2024_CBS_09157 OMV_2023003911 K - dossier in beroep - aanvraag omgevingsvergunning voor het bouwen van 3 meergezinswoningen bestaande uit respectievelijk 4, 12 en 15 wooneenheden en de bijhorende bronbemaling - Grote Wede en Waterkluiskaai, 9040 Gent - Voorwaardelijk gunstig advies

Het college van burgemeester en schepenen geeft voorwaardelijk gunstig advies

ROOILIJNENPLAN

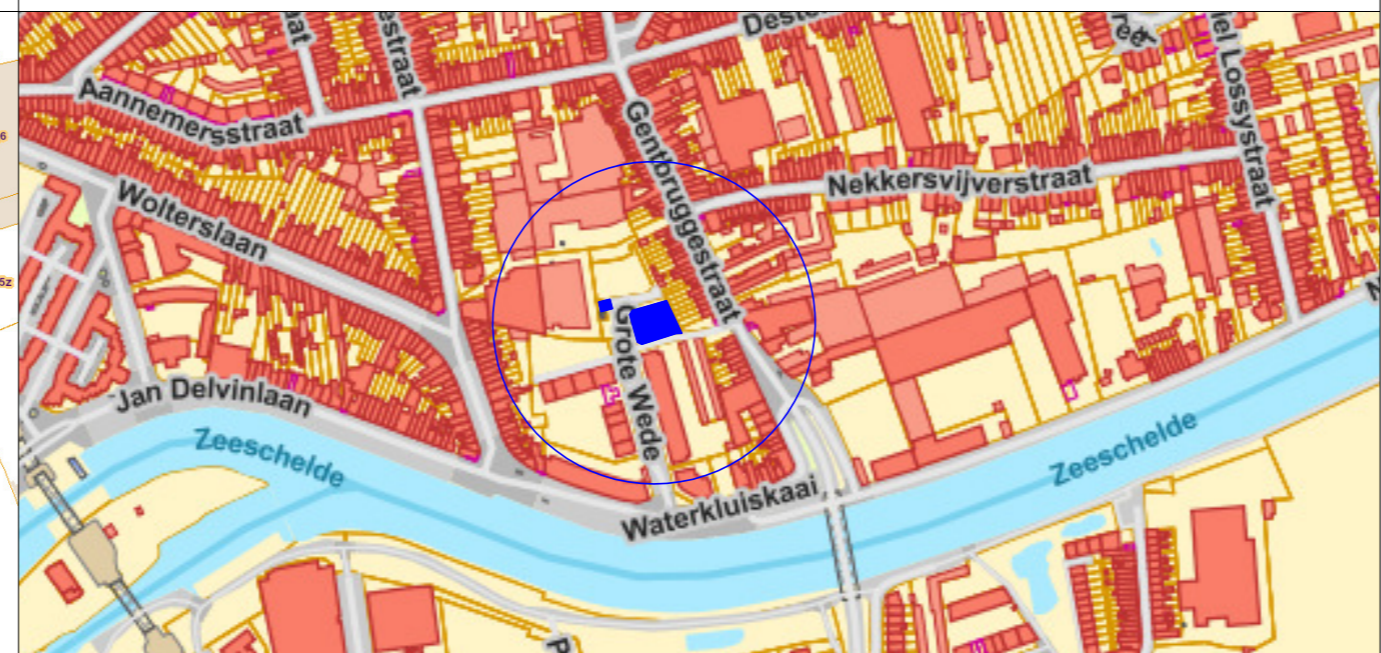
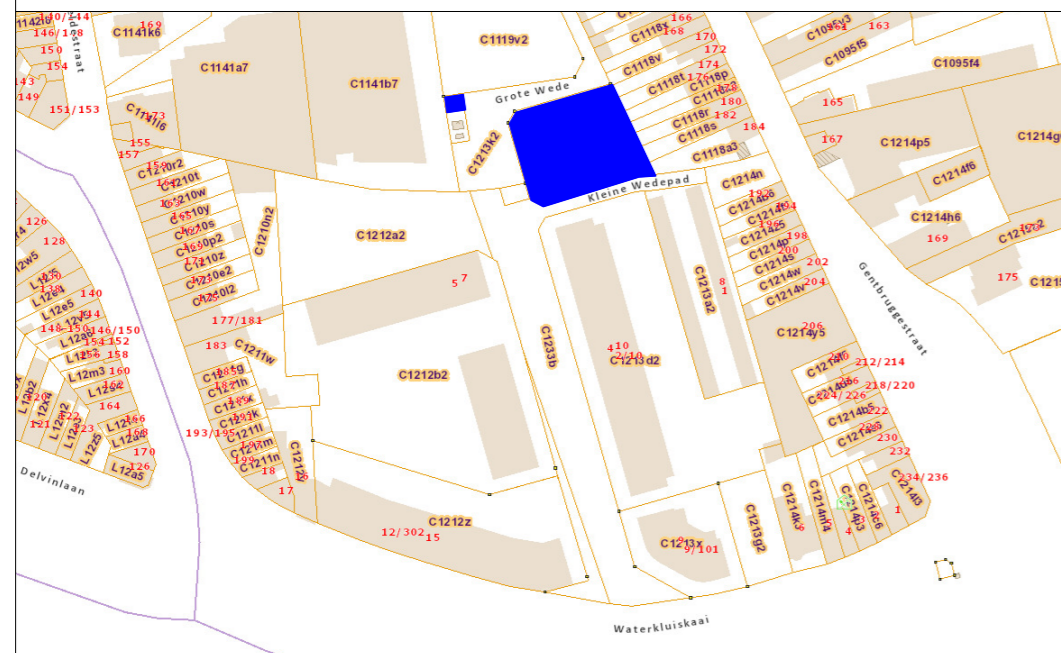
Het titelblad van het rooilijnplan vermeldt in paragraaf 2, regel 3 (rode tekst) : “perceelnummer 1119V2”.
